АНКЕТА

визначення доступності будівель та приміщень для людей з інвалідністю та маломобільних груп населення (МГН) закладів освіти

Дата проведення аудиту доступності (обстеження): 07.02.2022р.

Назва об'єкту: Державний навчальний заклад «Львівський професійний ліцей залізничного транспорту»

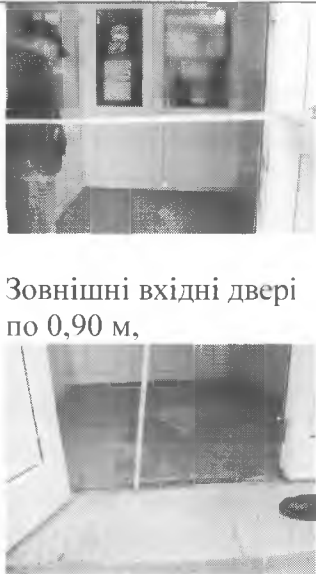
Вимоги нормативного документа	Рисунок відповідно до ДБН	Фото фіксація і примітки	Вимоги ДБН витримано?	
				Так	Ні
I.	Прилегла територія Загальні вимоги до земельних ділянок				
	<p>Чи тротуари та пішохідні доріжки мають рівне покриття, без бар'єрів і перешкод, вибоїв тощо? (Покриття з бетонних плит повинно бути рівним, а товщина швів між плитами - не більше 0,015 м.)</p>		 <p>Примітки/коментар: Ліцей був створений 25.11.1944р, 5 поверхів, навпроти пішохідний перехід, на асфальтовому покритті. Перед входом в ліцей є площадка вимощена плитами 40×40см.</p>	+	+
	<p>Чи існують плавні переїзди з тротуарів через проїзну частину, без бордюрів, з ухилами не більше 1:12. (Висота бортового каменю в місцях перетину тротуару з проїзною частиною не повинна перевищувати 0 - 0,25 м.)</p>		 <p>Примітки/коментар: Ухили не відповідають норма, на перехрестях</p>		+

1. Пішохідні переходи неподалік від ліцею

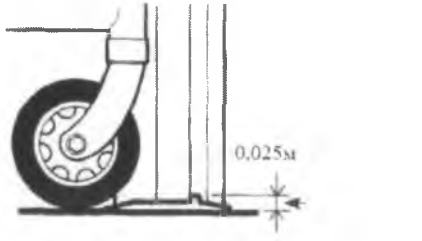
- 1.1. Облаштовані світлофором **ні** **Ні (пішохідний перехід, який супроти ліцею має «зебру»**
- 1.1.1. Чи світлофор облаштований звуковим сигналом **Так** **Ні та муляж дітей з пластику, світлофорів немає.**
- 1.2. Нанесена пішохідна «зебра» **Так** **Ні - напроти ліцею є «зебра» і відповідні дорожні знаки**
- 1.2. Обладнані пониженими бордюрами та похилими **Так** **Ні - є, але без додержання норм ухилу і не всюди де**
потрібно
- 1.3. Висота понижених бордюрів (має бути 0 - 2,5 см) _____ реальна висота - вище , та багато пошкодженого покриття(асфальту)
- 1.4. Чи чергують представники школи на прилеглому до ліцею пішохідному переході в час пік **Ні** **Ні**
- 1.6 Чи є біля навч. закладу зупинки громадського транспорту **Є 100м. від входу в навчальний корпус**
